東新潟火力発電所1・2号機リブレース計画

環境影響評価方法書

補足説明資料

令和6年10月

図4 浄化槽の位置

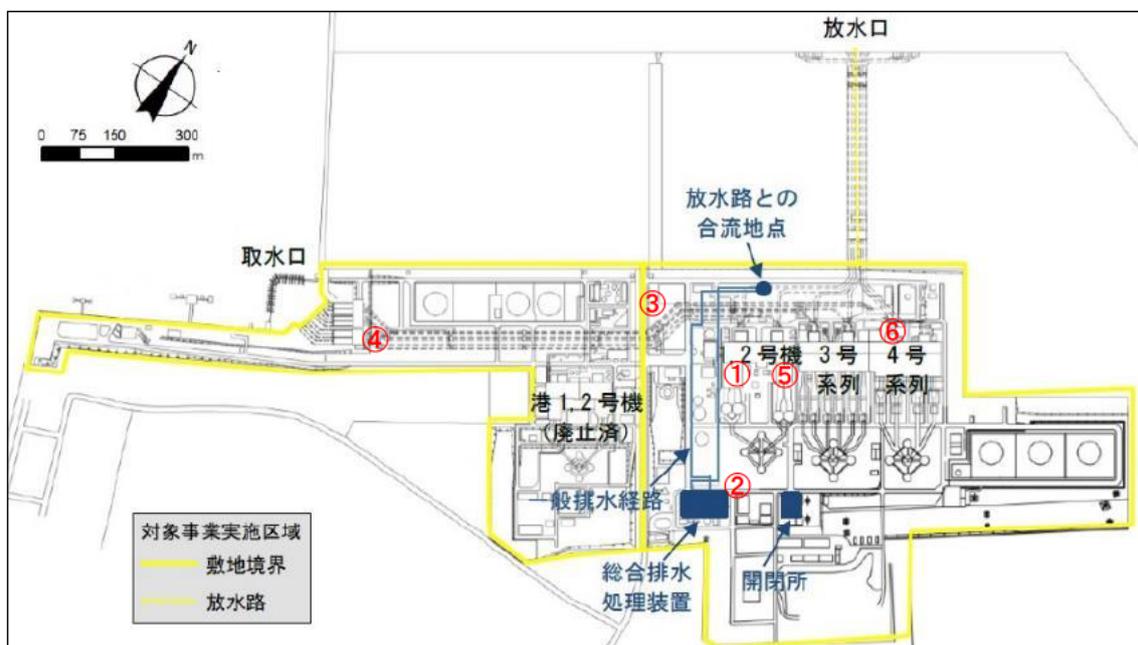
生活排水のうち、浄化槽で処理後に海域に排出される排水について、現状のCOD (mg/L) の平均値あるいは最大値を示してください。

浄化槽からの排水については、年に1回の法定検査における水質測定としてBODの測定を実施していますが、CODの測定は実施していません。

過去3年のBOD最大値は37mg/Lであり、詳細は以下のとおりです。

図6 樹林地及び草地の改変範囲【方法書 p28】

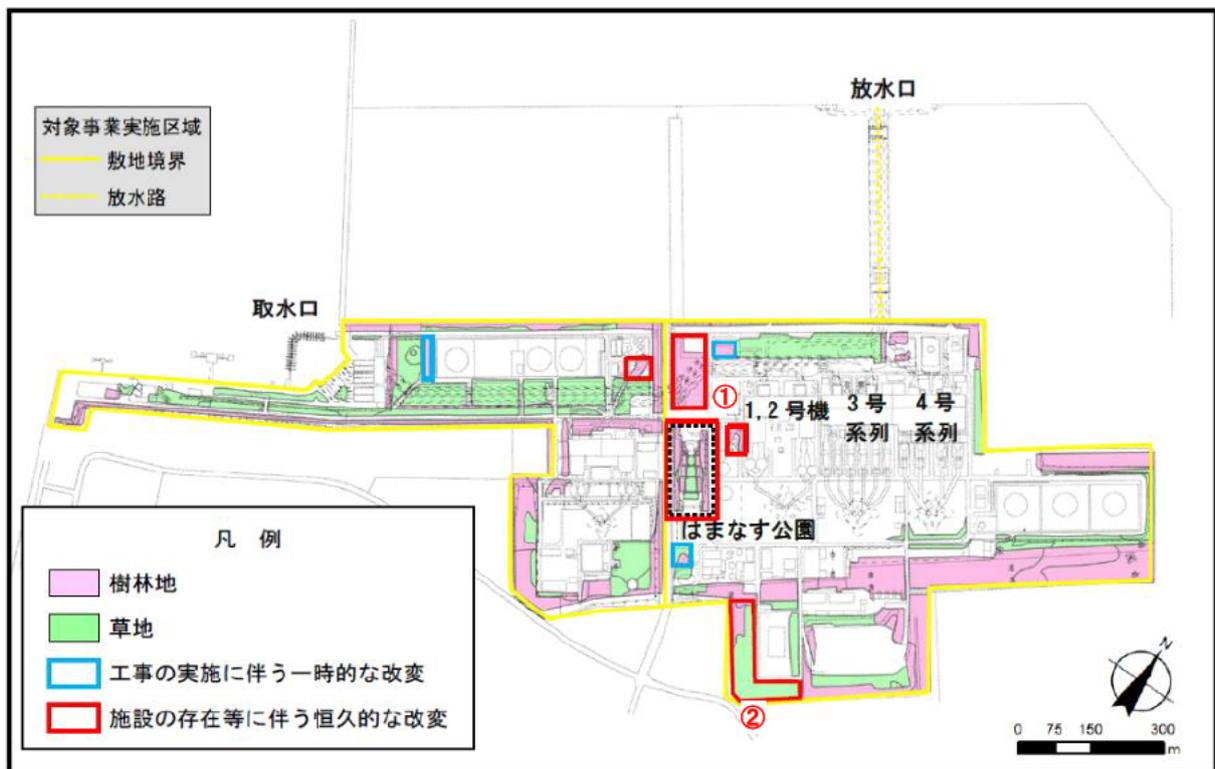
はまなす公園の北側の樹林地及び南側のL字の草地は何に使用されるのでしょうか。

はまなす公園の北側の樹林地(図6中番号①)は既設取水路へ6,7号機の取放水路を繋ぎこみ、海水設備等の設置を検討しています。

また、南側のL字の草地(図6中番号②)については、残土置き場として検討しており、いずれも恒久的な改変になると想定していますが、今後、設備の詳細検討を進め、準備書にてお示しします。

図16-1 環境省植生図と植生区分図（環境類型区分図）

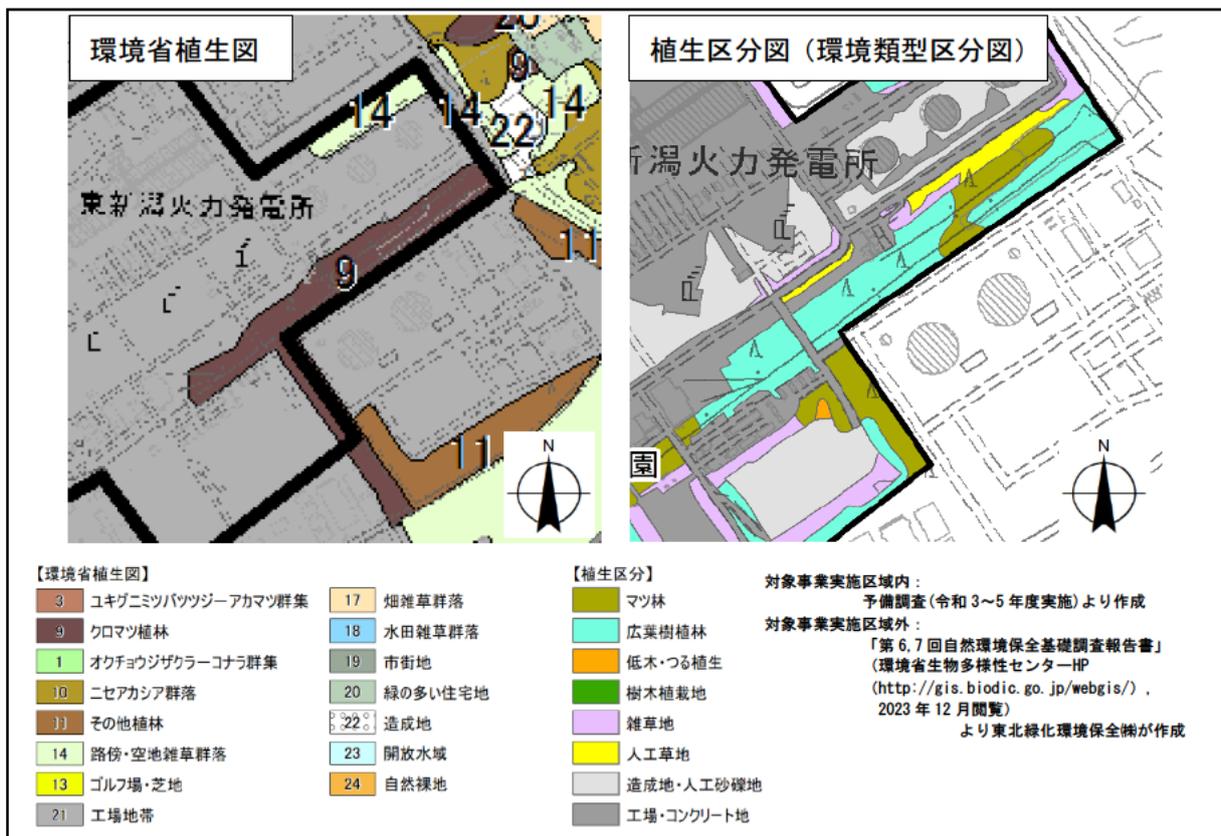
環境省植生図のクロマツ植林の一部が環境類型区分図で広葉樹植林となっていますが、これはクロマツ枯死後に広葉樹を植栽したものでしょうか、それとも広葉樹は周辺から侵入してきたものでしょうか。大まかな樹種も分かれば教えてください。

環境省植生図（2000年度調査）におけるクロマツ植林の範囲の一部については、2014年3月の構内作業による伐採後、ニセアカシアなどの広葉樹が周辺から侵入したものと考えられ、現在はニセアカシアを主体とした広葉樹の林になっていることから、環境類型区分図では広葉樹植林としました（図16-1）。

図 17-2 3号系列の煙突筒身の形状と建物イメージ

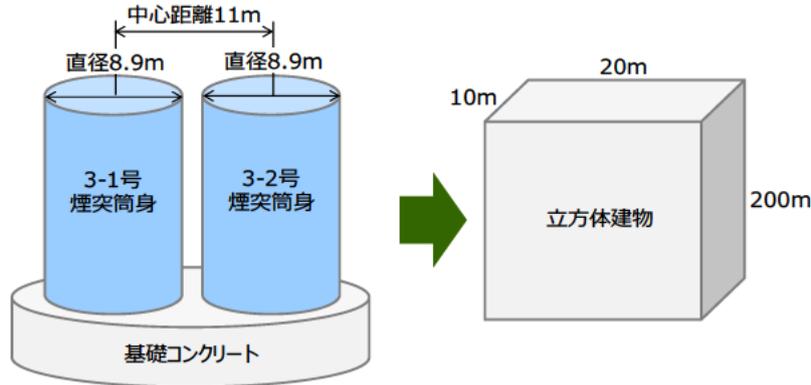
6,7号機の煙突の近くに3,4号系列の200mの集合煙突がありますが、これらの集合煙突は6,7号機の排ガス拡散に影響を与えないでしょうか。

また、短期的な影響について、参考までに建物ダウンウォッシュ（建物DW）の発生有無を検討しました。具体的には、3,4号系列の煙突筒身を10m×20m×200mの立方体建屋（投影幅は22m）と仮定（図17-2）して発生有無を確認するとともに、配慮書と同様に建物DW発生時の1時間値を算出しました。その結果、7号機の煙突は、3号系列の煙突の建物DWの発生範囲外（図17-3）となったこと、表17-2のとおり3,4号系列の煙突の有無によって建物DW発生時の1時間値に違いはありませんでしたが、集合煙突がトラス構造であることを踏まえ、今後、準備書に向けて検討していきます。

図18-1 発電設備の配置計画の概要【方法書 p11】

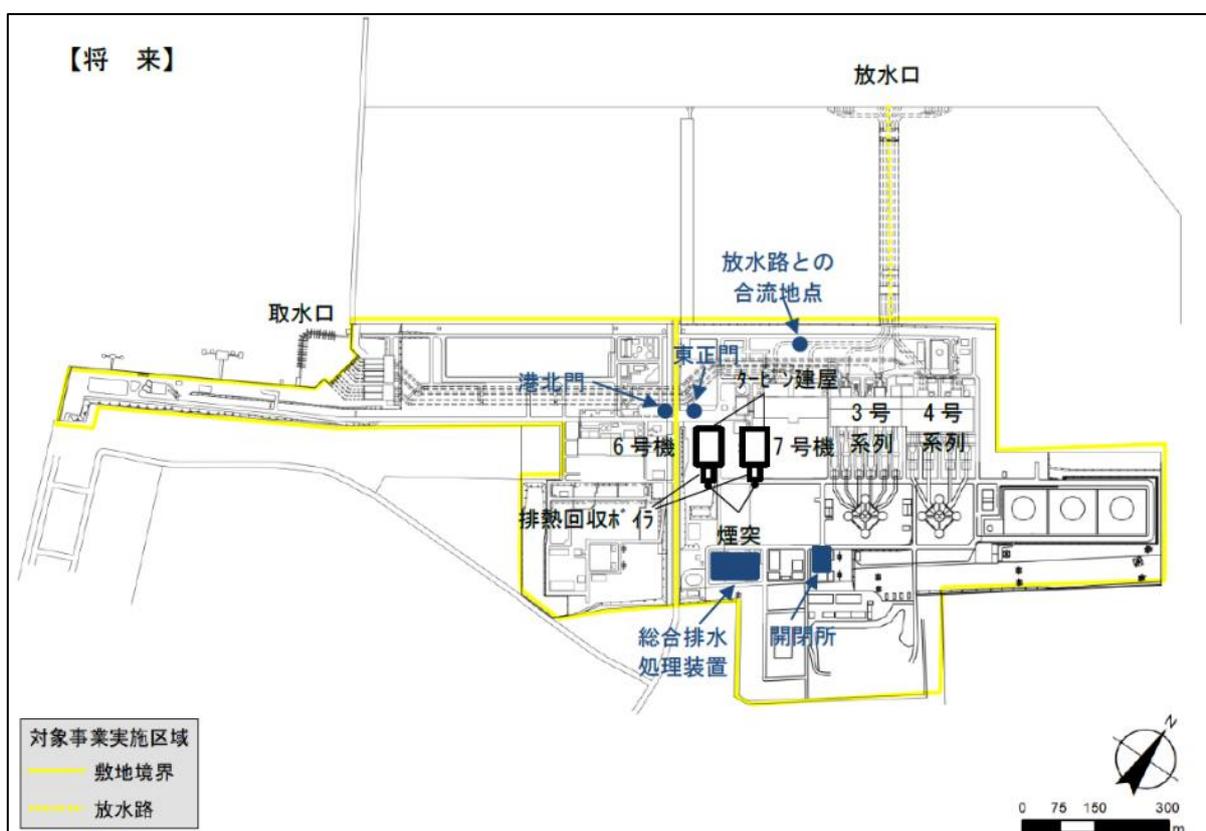
図2.2.5-1と図4.3.1-4に記載されている6,7号機の煙突の位置が違います。図4.3.1-4が間違っているように思えますが、適切な位置に煙突を配置しても、既設の建物はいずれの煙突高さでも建物ダウンウォッシュを引き起こさないという認識でよろしいでしょうか。

新設設備の配置は、建設工事や運転開始後の設備の運用における作業員の動線を短くする等、効率化が反映できるよう、配慮書から変更しており、方法書の配置における6,7号機煙突の位置は図18-1【方法書 p11 図2.2.5-1】のとおりです。

図 20 主な発電設備の状況

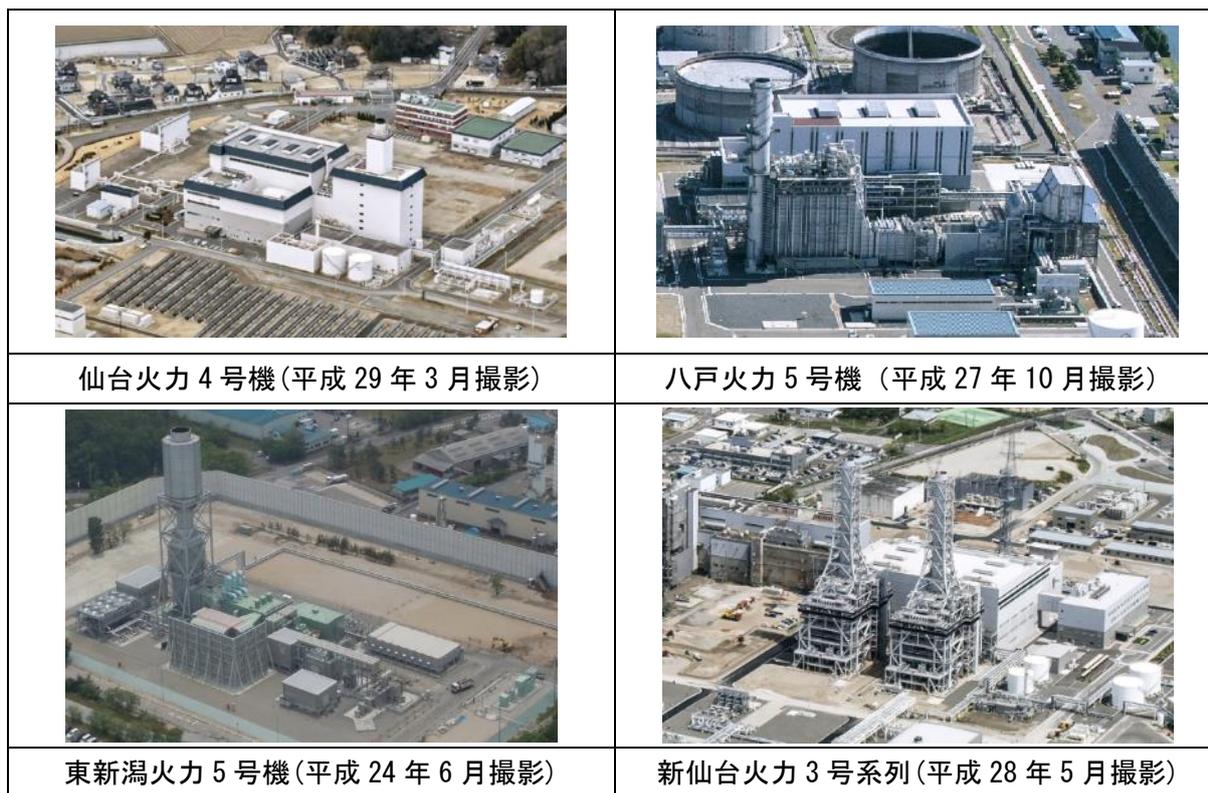
煙突高さについては配慮書において3案を検討しています。他事業のガスタービン火力では80mとすることが多いようですが、本事業で59m高さを検討する理由についてご説明ください。

新設設備の煙突高さは、当社ガスタービン発電設備において実績のある59mや100m（表20-1、表20-2、図20）に加え、ご指摘のとおり他事業に多い80mについて、配慮書にて煙突高さの複数案として設定し、「施設の稼働（排ガス）－窒素酸化物」の予測評価を行いました。

図 29 流況測定イメージ

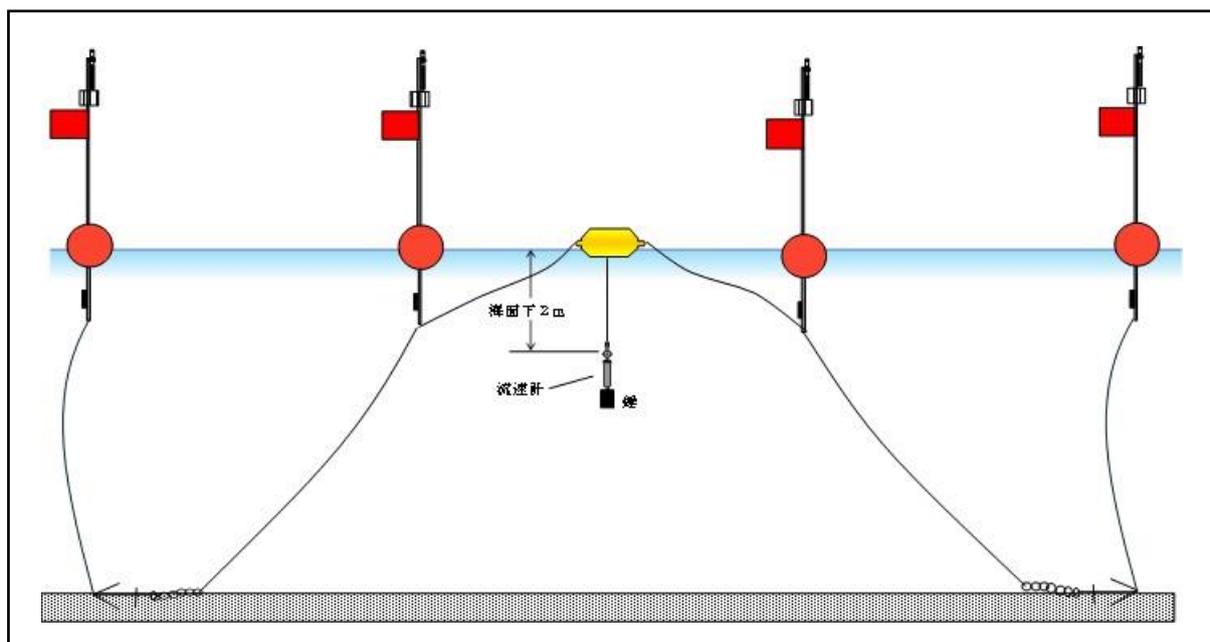
流況調査5地点、水温・塩分分布調査39地点および定点水温連続調査点のそれぞれの観測水深を記載して下さい。

水温・塩分、流向・流速の測定水深を教えてください。

- ・ 流況調査（5地点）：海面下2m
- ・ 水温・塩分調査分布調査：海面下0.5m, 1m, 2m, 3m, 4m, 5m, 7m, 10m, 15m, 20m及び海底上2m
- ・ 定点水温連続調査：海面下0.5m, 5m, 10m

なお、流況測定の実測水深は、「発電所に係る環境影響評価の手引」（令和6年2月改訂 経済産業省産業保安グループ電力安全課）によれば1~3mとなっています。本調査では、1mと浅い場合は流向流速計が風波による擾乱を受けるおそれがあることから2mと設定しました。

図 30-1 東新潟火力 4 号系列の温排水モニタリング結果（水温上昇域(1°C上昇域)）

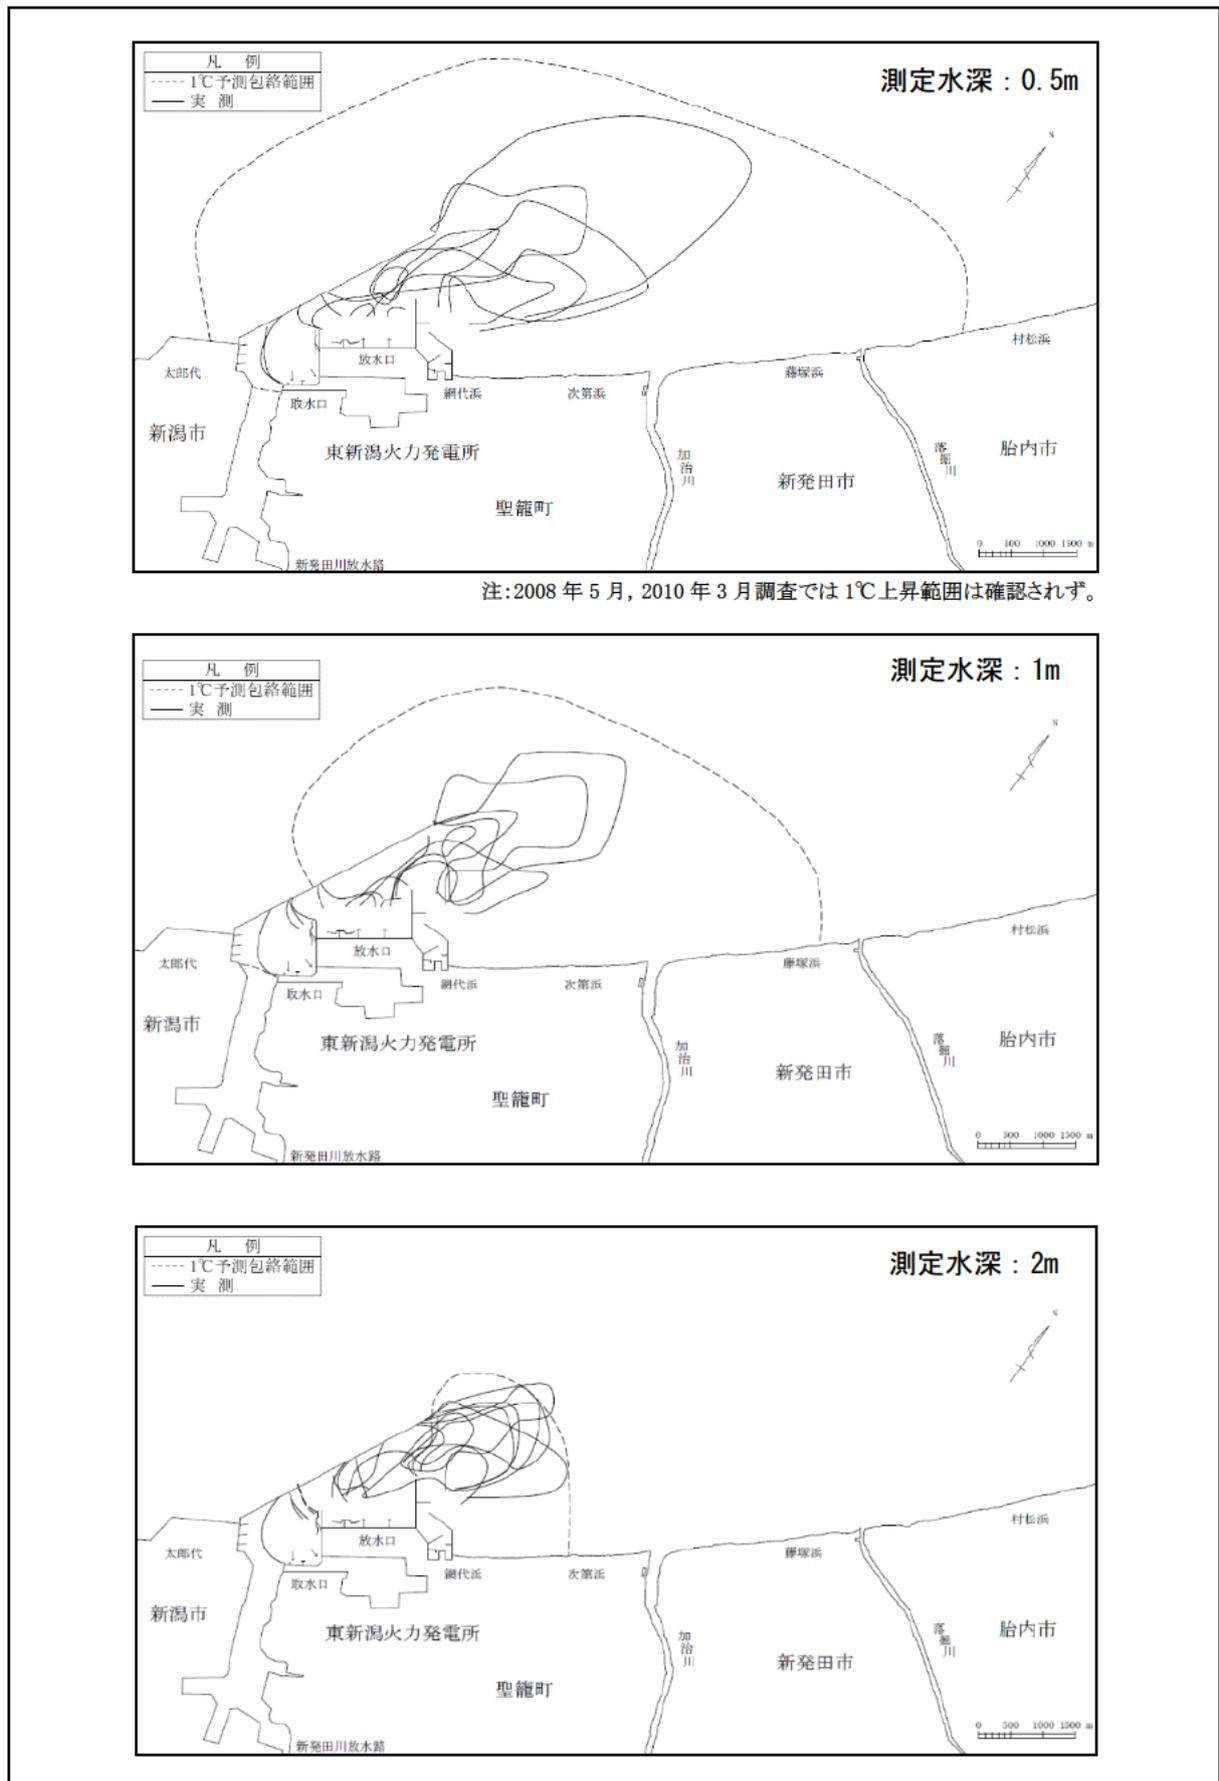
水環境（温排水）の調査・予測・評価手法が整理されていますが、当該海域には既に温排水が流出し、その計測もなされていると思います。採用されようとする手法が、現時点での温排水の拡散範囲をどの程度予測評価できているのかを示していただけると、その手法の妥当性が評価でき、将来予測の信頼性も増すものと思います。

準備書段階では、予測手法の妥当性を確認する観点から、現状における温排水モニタリングデータやシミュレーション結果との比較等についても示していただきたい。

東新潟火力4号系列の運転開始後の2007年5月～2010年3月（合計12回）に実施した温排水モニタリング結果（図30-1）では、温排水拡散範囲は東新潟火力4号系列省議アセス時に平面2次元モデルで予測した1℃予測包絡範囲に概ね収まっています。

なお、2007年10月の調査では、前面海域の基準水温（環境水温）の設定地点において、一時的に水塊が発生し環境水温の設定および温排水拡散範囲の判定が困難なことから結果を省略しました。

図30-2 2007年10月水深0.5mの温排水モニタリング結果(水温・塩分)

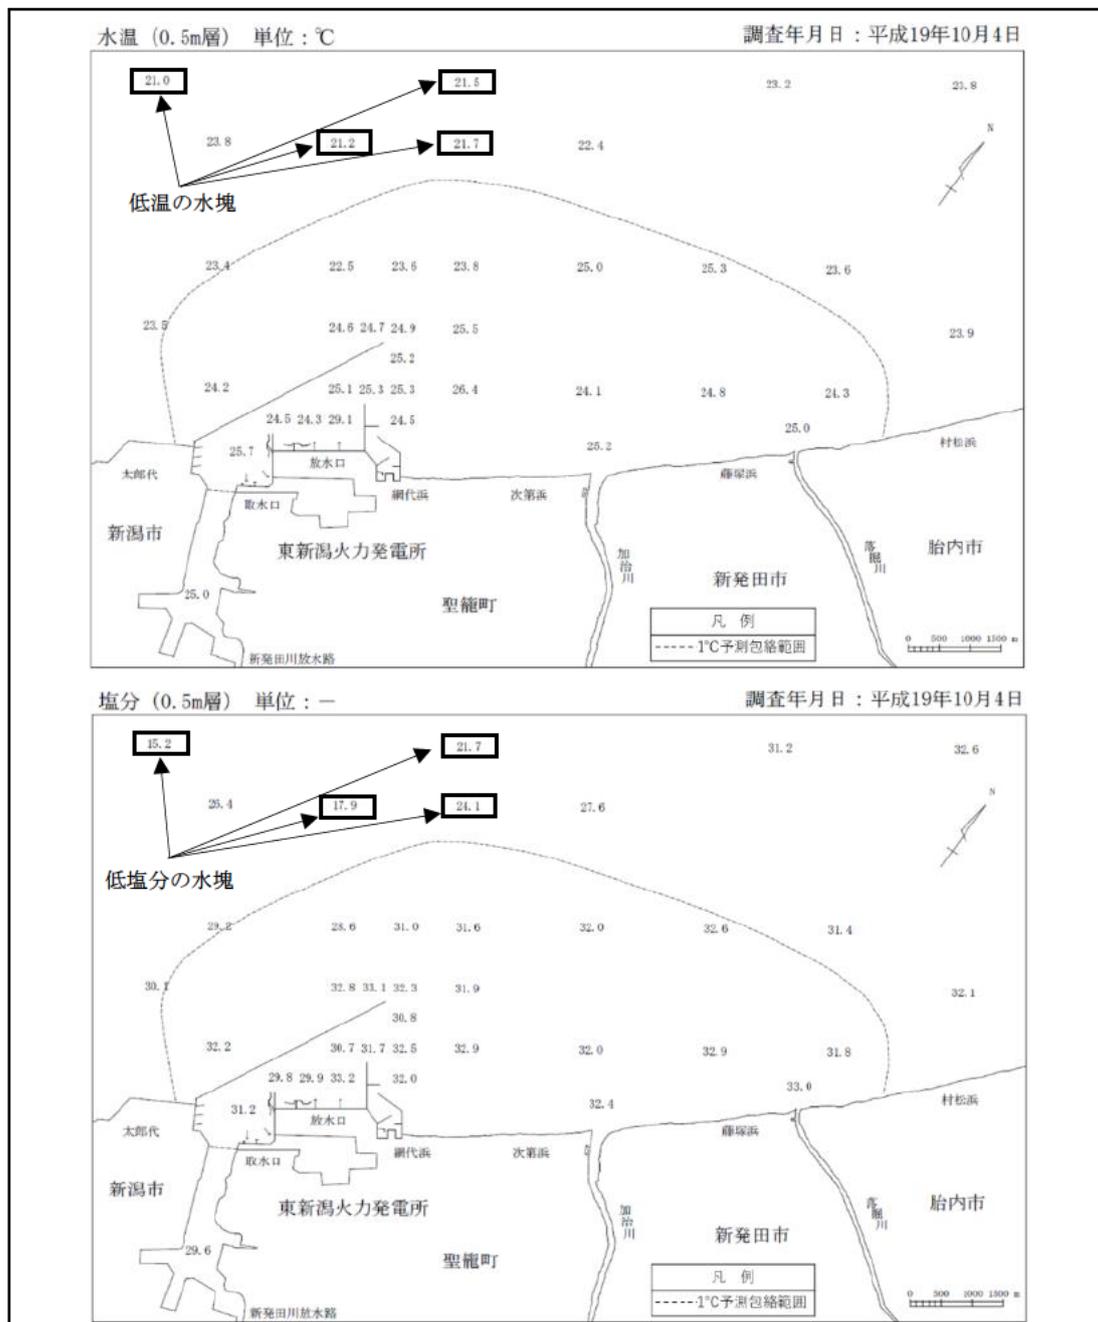
お答えの中に「一時的に水塊が発生し」とありますが、低温の水塊でしょうか、高温の水塊でしょうか。

2007年10月水深0.5mの調査(図30-2)では、温排水拡散予測範囲外の沖合一部調査点において、他の調査点よりも塩分が低く、低温の冷水塊が確認されています。

温排水拡散予測範囲内に同様の水塊はなく、海域の基準水温とはならないと判断し、環境水温の設定および温排水拡散範囲の判定が困難なことから結果を省略しています。

図31 東新潟火力の一般排水経路【方法書 p11】

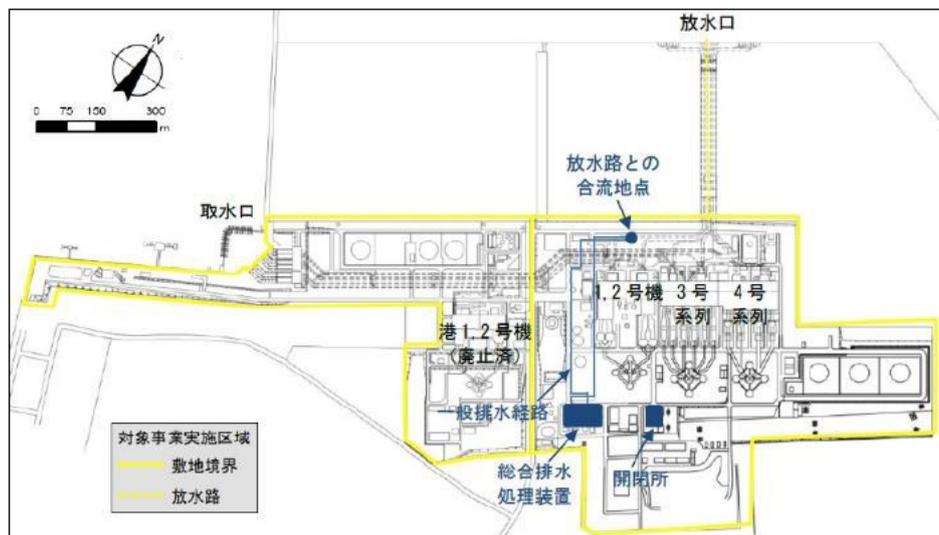
COD等の水の汚れの予測地点となっている排水口とは、一般排水の排水路が温排水の放水路と合流する地点（図2.2.5-1）のことでしょうか。それとも、温排水との混合により希釈された後に海域に排出される放水口のことでしょうか。

現状、一般排水は温排水と合流し放水口から排水しています（図31）。一般排水に係る水の汚れの予測評価は、リプレース前後のCOD負荷量を把握して行うため（表31-1）、予測地点は温排水と混合する前の総合排水処理装置出口と考えています。

なお、予測地点を放水口とした場合、表31-2のとおり、一般排水と温排水が混合することで取水CODと放水CODが同じ濃度となり、見かけ上はCOD負荷量が0kg/日となり実態と乖離すると考えています。
